**Oggetto: Domanda di Autorizzazione Integrata Ambientale per il Terminale di
Rigassificazione Adriatic LNG**

Oggetto: Domanda di Autorizzazione Integrata Ambientale per il Terminale di Rigassificazione Adriatic LNG - Lettera di Trasmissione Errata Corrige Scheda B.10.2 e Allegato B18 (Pag. 21)

- 3 (tre) copie cartacee dell'errata corrige del 17 Marzo 2008 per la Scheda B.10.2 della "Documentazione Tecnica Allegata alla Domanda di Autorizzazione Integrata Ambientale Rapporto Terminale GNL da 8 Miliardi di Sm³/anno nel Nord Adriatico", Doc. No. 06-520-H15, Rev. 0, Settembre 2007. In tale scheda è stato corretto il valore di concentrazione di Cloro libero per lo scarico parziale SP2 che riportava, per un mero errore di battitura, la dicitura > 0.2 (mg/l) anziché la corretta dicitura < 0.2 (mg/l);

Figura 1: Approvvigionamento, Distribuzione e Scarico Acqua Mare (Rappresentazione Schematica)

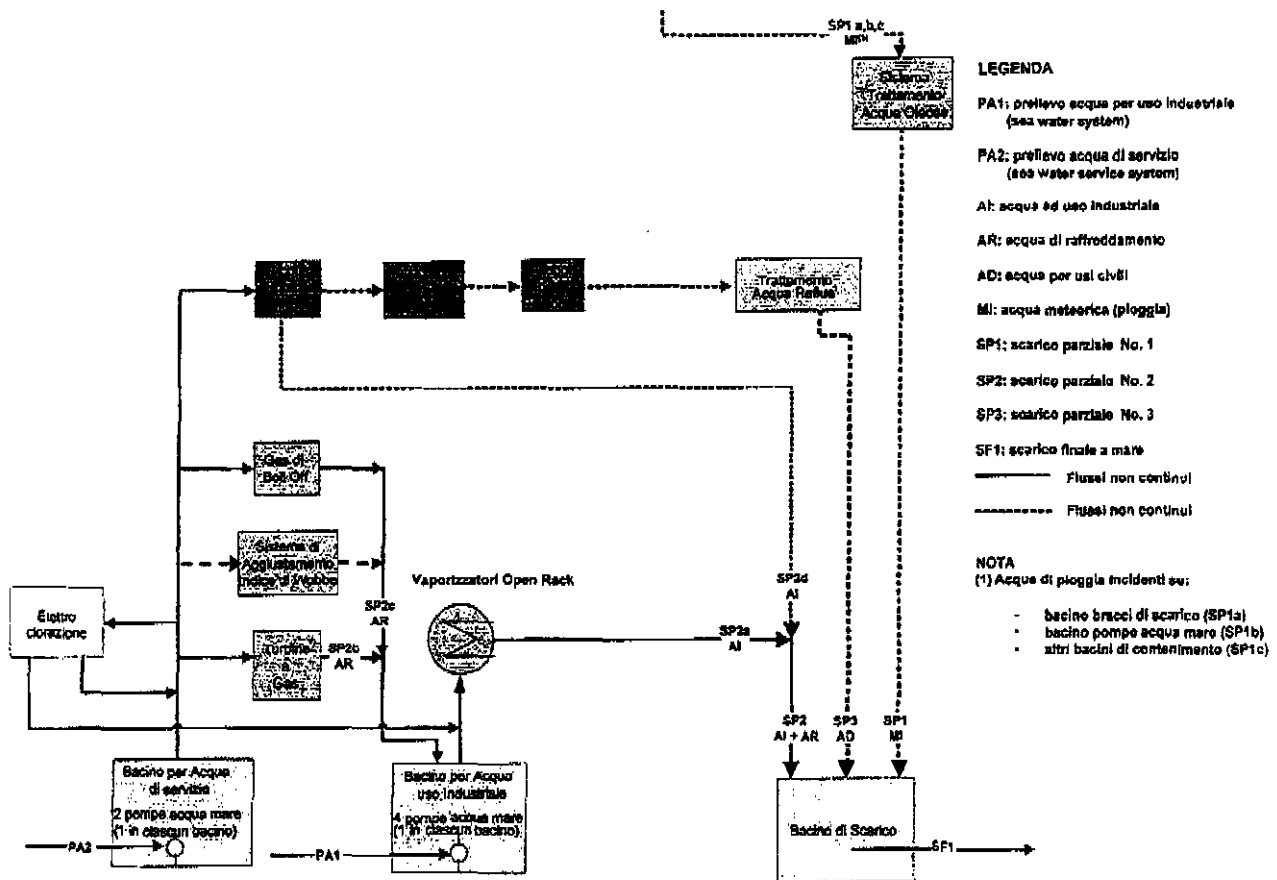
- 3 (tre) copie cartacee dell'errata corrige del 17 Marzo 2008 per l'Allegato B18 (pag. 21) della "Documentazione Tecnica Allegata alla Domanda di Autorizzazione Integrata Ambientale Rapporto Terminale GNL da 8 Miliardi di Sm³/anno nel Nord Adriatico", Doc. No. 06-520-H15, Rev. 0, Settembre 2007. In tale allegato non è stata introdotta alcuna correzione ma si è provveduto semplicemente ad aumentare la qualità grafica di Figura 1 (pag. 21) per migliorarne la leggibilità.
